平成23年(ワ)第1291号, 平成24年(ワ)第441号, 平成25年(ワ)第516号,  
平成26年(ワ)第328号, 原告 須藤昭男外1337名, 被告 四国電力株式会社  
平成27年1月22日 準備書面(7)

「第4 原告らの主張に対する反論 4 長沢啓行氏の意見書について」に対する反論

長沢啓行(大阪府立大学名誉教授)

図10 内陸地殻内地震における破壊領域の形状。

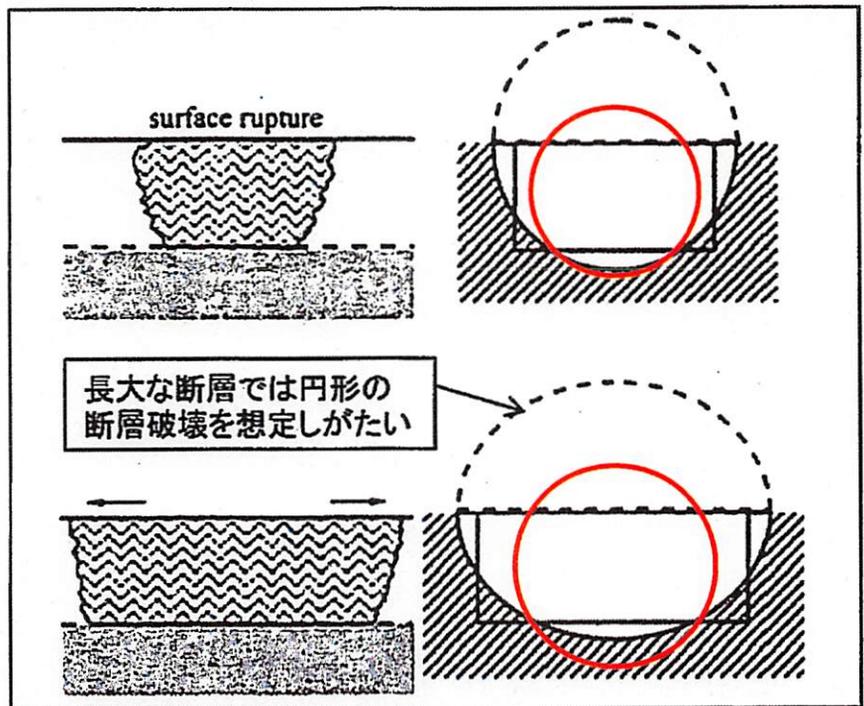
被告は、「円形クラックモデルとは、文字通り円形の断層破壊面を想定するものであるが、中央構造線断層帯のように震源断層の長さが震源断層の幅に比べて十分に大きい長大な断層については、物理的に円形の断層破壊が生じることは考えにくく、円形破壊を仮定することは妥当ではない(図10参照)。」(p.62)としているが、図10は間違っている。正確には、震源断層と同面積になるよう、図10に加筆した赤い円のように描かねばならない。そうすれば、断層長さが断層幅より大きい飽和断層においても、長大な断層でない限り、円形クラックモデル

が第一近似モデルとしてそれほどかけ離れたモデルではないことが分かっていく。むしろ問題は「長大な断層」の定義にある。

「震源断層の長さが震源断層の幅に比べて十分に大きい長大な断層に関して」円形クラックモデルの妥当性が失われるのは、レシピで述べられている通りである。しかし、50~60kmの震源断層が長大な断層に相当するかどうかは問題なのであり、通常は100km以上の震源断層が長大な断層に相当すると言える。なぜなら、地震調査研究推進本部のレシピでも、断層長さが長くなって「短周期レベルからアスペリティ面積を求める方法」ではアスペリティ面積が大きくなりすぎる場合には、アスペリティ面積と断層面積の比を0.22としてアスペリティの応力降下量を $\Delta\sigma_a = \Delta\sigma / 0.22$ で求めるように推奨している。この0.22は入倉ら(2001)が示している値であり、断層面積が30~3000km<sup>2</sup>程度の範囲で成立つとしている。

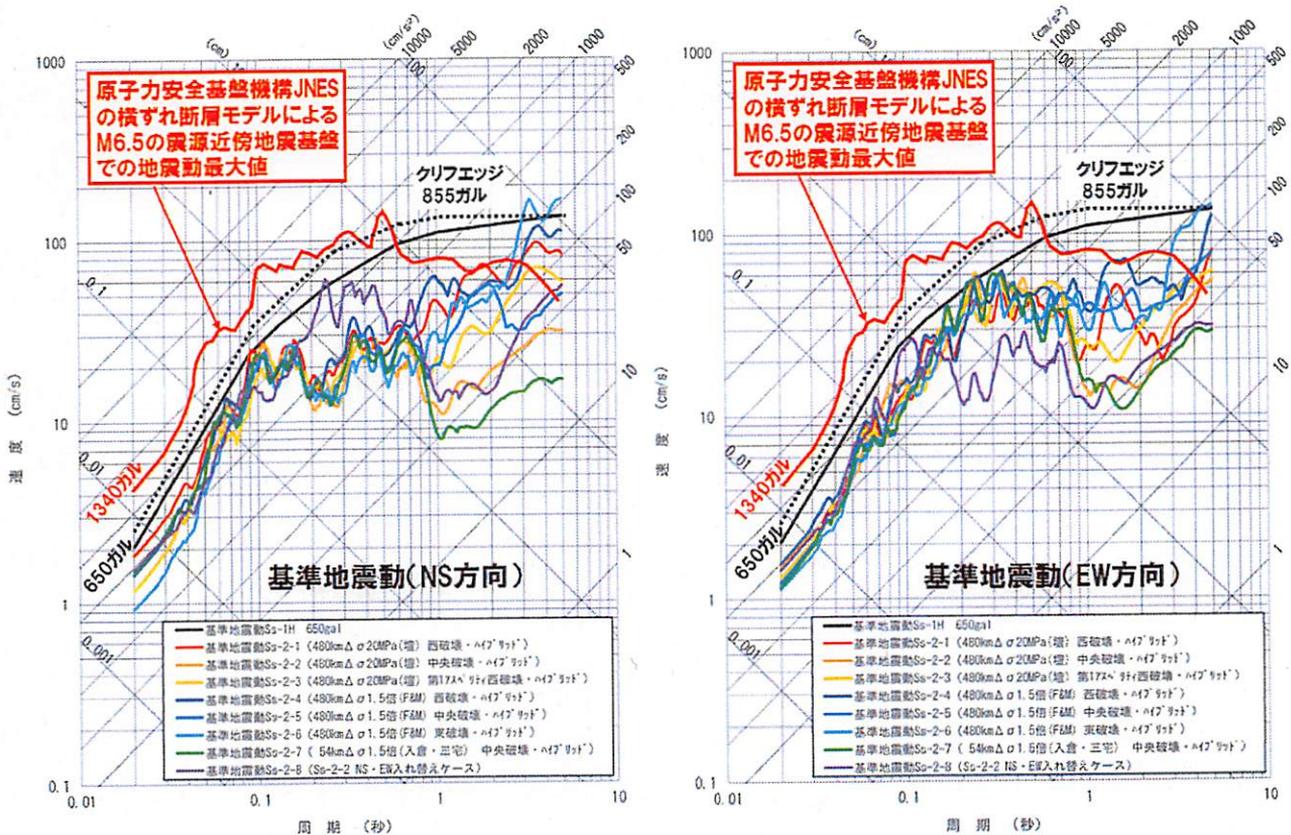
得なくなった原子力規制庁は、1月16日の話し合いの際、さらに踏み込んで、「実際の発電所の評価などに適用すべきかどうか、地震のモデルとしての再現性という点で妥当かどうかを専門家も含めて改めて検討する必要がある。」と発言していた(出典⑫, p.10)。その1ヶ月後に出されたパブリックコメントへの回答では、この発言について何も触れられていないが、原子力規制委員会はJNESの断層モデルの再現性について専門家を含めて改めて検討すべきであり、1340.4ガルの地震動を「震源を特定せず策定する地震動」による基準地震動として取り入れるべきである。これが最も新しい知見であり、四国電力自身も、1340.4ガルの地震動を基準地震動に取り入れるべきである。そうすれば、図Aのように伊方3号炉の855ガルのクリフエッジ(これを超えると炉心熔融事故へ至るギリギリの地震動の大きさ)を軽く超えてしまうことがわかる。つまり、伊方3号炉の耐震安全性はM6.5の横ずれ断層による1340.4ガルの直下地震に対して保障されていないことは明白である。
